泊発電所3号炉

基準津波に関するコメント回答

(日本海東縁部に想定される地震に伴う津波)

令和4年4月11日
北海道電力株式会社

基本地形の変更

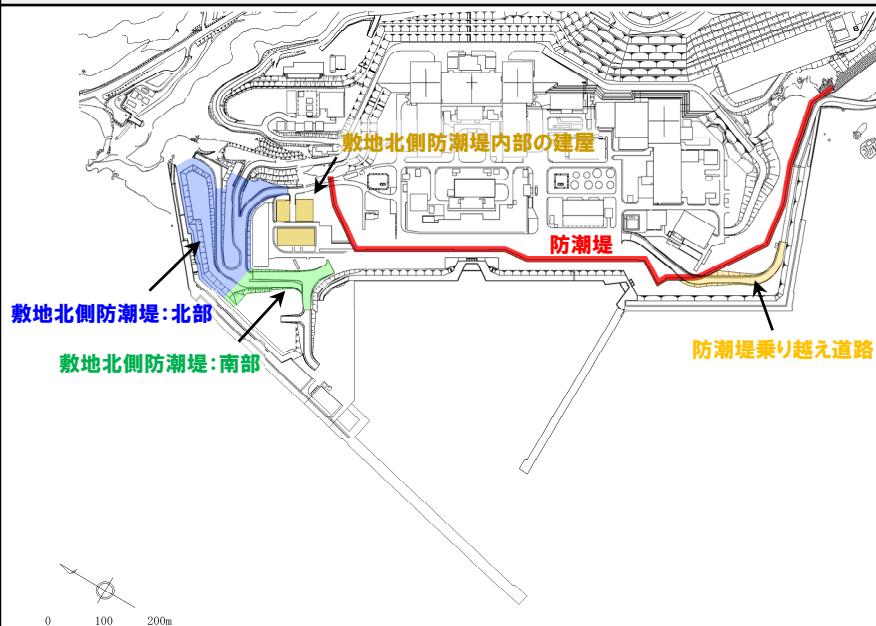
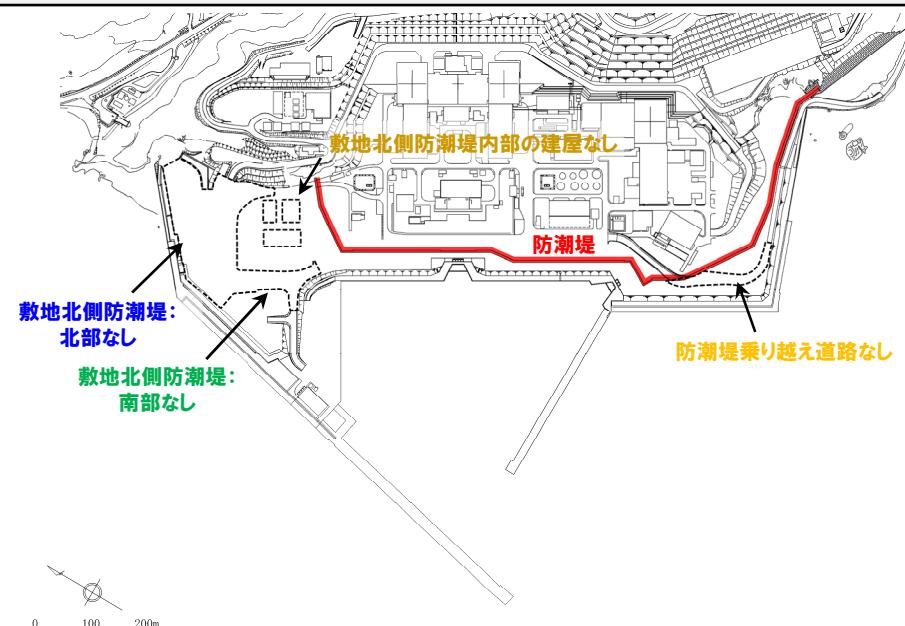
○令和4年3月3日の審査会合における指摘を踏まえ、以下の方針とした。

- 新設防潮堤の海側の残置する敷地北側防潮堤、敷地北側防潮堤内部の建屋については、防潮堤に対する定量的な影響評価の実現が困難という判断に至ったことから撤去することとした。
- 防潮堤に対する津波時の車両の影響を考慮し、防潮堤乗り越え道路については設置しないこととした。

○以上の方針を踏まえ、津波解析・評価では、敷地北側防潮堤等をなしとした地形※1を基本地形として、本資料を整理した※2。

○なお、令和3年12月24日の審査会合において、敷地北側防潮堤等の損傷による波源選定への影響がないことを確認していることから、本変更により波源選定に変更は生じない。

波源位置(西側)の検討

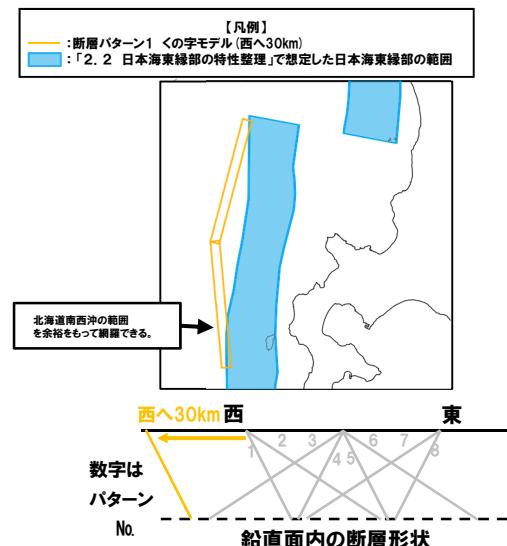
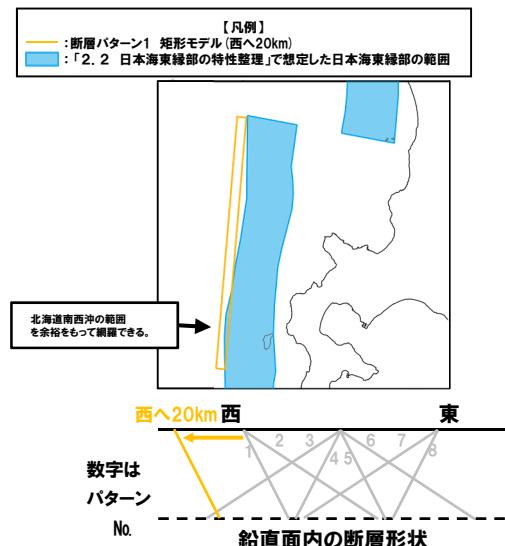
【関連コメントNo22】

- 断層パターン1は想定波源域の西側に位置することから、更に西方向に波源位置を移動させた場合に、津波水位が大きくなることが想定される(P119~121)。
- また、「2.2 日本海東縁部の特性整理」で想定した日本海東縁部の範囲は、一部区間において断層パターン1に対して西側に位置する。
- これらの状況を踏まえ、断層パターン1を更に西方向へ移動させた場合の検討を実施した。
- 検討対象とした波源モデルは、矩形モデル及びくの字モデルの2通りとし、移動量は「2.2 日本海東縁部の特性整理」で想定した日本海東縁部の範囲を余裕をもって網羅できる配置となるように設定した(P126~127)。
- 検討の結果より、「防波堤の損傷を考慮した地形モデル①(北防波堤なし-南防波堤なし)」3号炉取水口(上昇側)最大ケースの波源モデルは、令和3年12月24日から変更が生じた(P172,173,196,197)。

区分	防波堤の損傷を考慮した地形モデル① (北防波堤なし-南防波堤なし)	
	水位変動量	断層パラメータの概要
3号炉取水口(上昇側)	9.37m	<ul style="list-style-type: none"> アスペリティ位置: de南へ10km 断層パターン: 1 波源位置: くの字モデル(西へ移動) 断層面上縁深さ: 1km

貯留堰を下回る時間に着目したパラメータスタディ

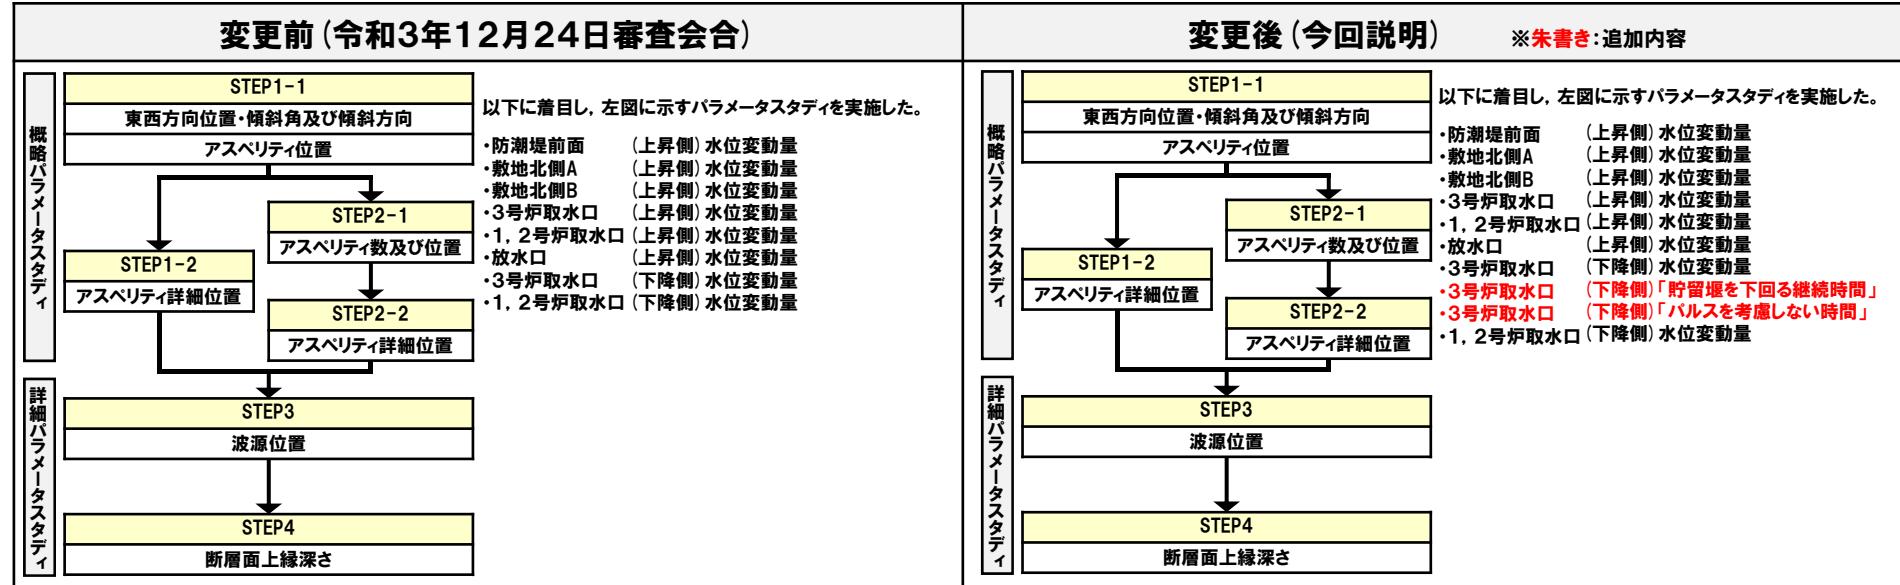
【関連コメントNo7, No8, No23】

- これまで水位変動量に着目したパラメータスタディ結果に基づき、貯留堰を下回る時間の確認を行ってきたが、水位変動量が最大となる波源と貯留堰を下回る時間が最大となる波源は完全に一致しないことに鑑み、3号炉原子炉補機冷却海水ポンプの取水性を評価するための波源選定を目的として、貯留堰を下回る時間に着目したパラメータスタディを実施した(P158～190)。
- 実施に当たっては、3号炉原子炉補機冷却海水ポンプの取水性を保守的に評価する観点から、「貯留堰を下回る継続時間」及び「パルスを考慮しない時間」の2通りを評価し、それぞれの最大ケースを「日本海東縁部に想定される地震に伴う津波の最大ケース」に追加した(P191～208)。
- 「パルスを考慮しない時間」の評価は、外海水位の一時的な水位上昇による3号炉貯留堰内の水位回復への影響を確認したうえで、水位回復が見込めないと判断される場合、一時的な水位上昇(パルス)を考慮せずに下回る時間を合算した(P157)。
